ACTA No. 04

Mesa de trabajo con el objetivo de realizar seguimiento a la subsanación del componente de estimación de caudales de diseño Aguas residuales, resultantes de la revisión técnica realizada en el marco del proceso de Viabilidad ante el MVCT, del proyecto "CONSTRUCCIÓN DE PLANTA DE TRATAMIENTO DE AGUAS RESIDUALES EN EL DISTRITO DE TURBO".

EBAR Yuquita

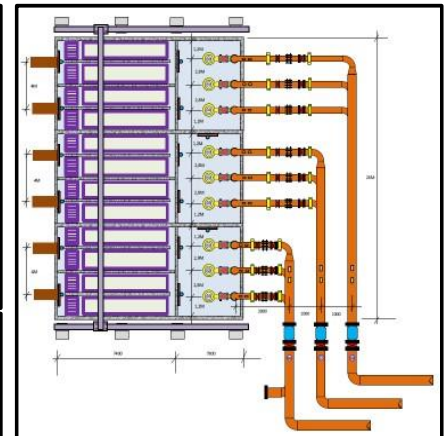
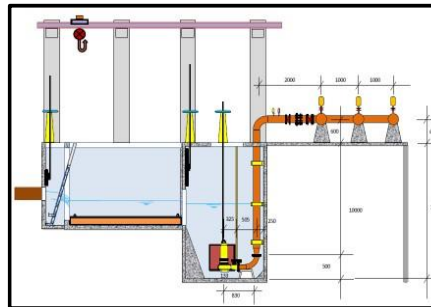
Aguas residuales y para lo cual se han sostenido varias mesas de trabajo y todavía no hemos podido darle cierre al tema. Adicionalmente se le informa que en reunión sostenida el 16 de noviembre 2023 la consultoría manifestó que se iba a realizar el ajuste a los cálculos presentados teniendo en cuenta la dotación neta real de Turbo y que se iba a incorporar dentro del informe de diseño el componente de funcionamiento de la estación de bombeo la yuquita.

4. Con respecto a los comentarios presentados con respecto al funcionamiento de la EBAR y el cálculo del caudal, se concluye que dentro de la memoria de Diseño se dejará claro la forma como opera la EBAR la Yuquita, la regulación de los caudales que se haría en esta indicando que cuando se tenga el caudal pico de diseño correspondiente a 540 l/s, los excesos serán enviados a las lagunas de Oxidación existentes.
